Polder/Dijkvak  
Philipsdam Noord  
dp 0473 – dp 0499

Kenmerk  
PZDT-M-08260

## **Erratum PZDT-M-08260 (controle/vrijgave toetsing Philipsdam Noord)**

Dit erratum is een wijziging op de controle/vrijgave toetsing van de Philipsdam Noord tussen dp 0473 en dp 0499 met kenmerk PZDT-M-07198 d.d. 27 maart 2007.

Figuur 1: Cultuurhistorische kaart objecten naast de Oosterschelde (bron: [www.zeeveeringen.nl](http://www.zeeveeringen.nl))

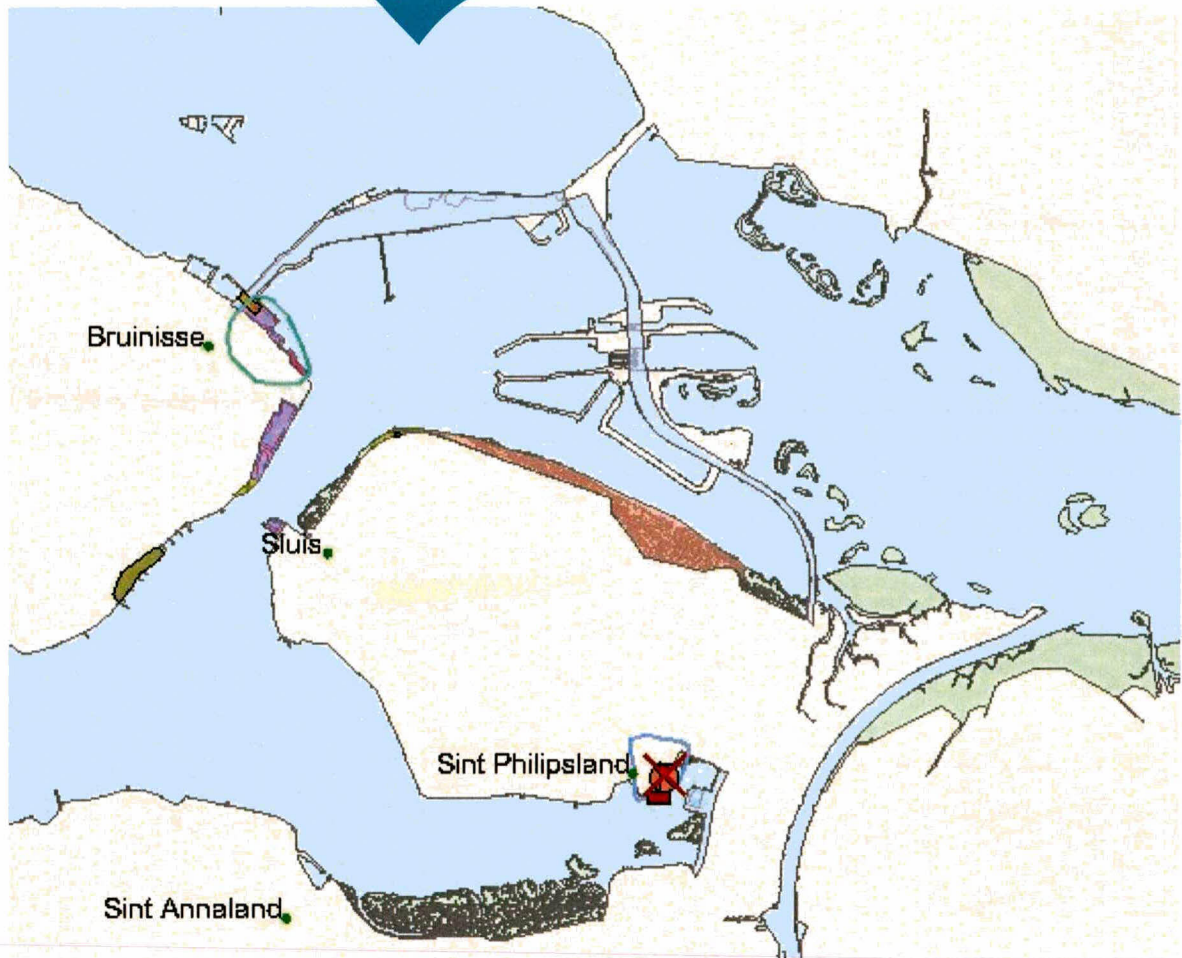
Op basis van het rapport Cultuurhistorie aan de Oosterscheldedijken (PZDB-R-08064) valt het dijktraject binnen geen enkel cultuurhistorisch cluster.

De Philipsdam is wel een cultuurhistorisch element:

- CZO-234: Philipsdam – Forse dam met scheepvaartsluizen. Bekleding: polygoonzuilen.

De dam komt ook terug in de CHS (Cultuurhistorische HoofdStructuur) van de provincie Zeeland met als code GEO-76.

De cultuurhistorische waardering van de dam is hoog. De invloed van het vervangen van steenbekleding is echter klein en doet derhalve niets af aan de cultuurhistorische waarde.
